SERVICE INFO – INA 0188

Βραχίονας σύσφιξης 533 0075 30

Φροντίστε να τηρείτε το μήκος της βίδας

Εικόνα: Δεξιά, παλιός σχεδιασμός / αριστερά, νέος σχεδιασμός

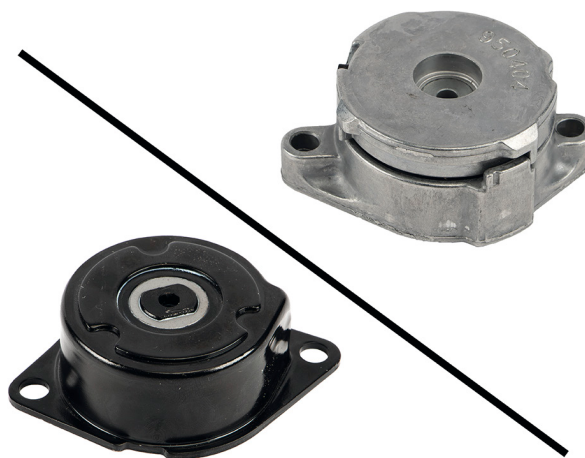
Στο πλαίσιο της συνεχιζόμενης βελτίωσης των προϊόντων μας, ο τεντωτήρας 533 0075 30 έχει τροποποιηθεί. Η σωστή τοποθέτηση αυτού του νέου σχεδιασμού, απαιτεί μικρότερες βίδες. Οι βίδες M8x35 έχουν αντικατασταθεί από βίδες M8x22.

Η ενημερωτική τεχνική πληροφορία παρουσιάζει τα οπτικά χαρακτηριστικά του προηγούμενου σχεδιασμού (που απεικονίζεται δεξιά) και το νέο σχέδιασμο (απεικονίζεται στα αριστερά).

Για τη σωστή επισκευή, χρησιμοποιώντας τον νέο τεντωτήρα 533 0075 30, μπορούν να χρησιμοποιηθούν μόνο βίδες μεγέθους M8x22!
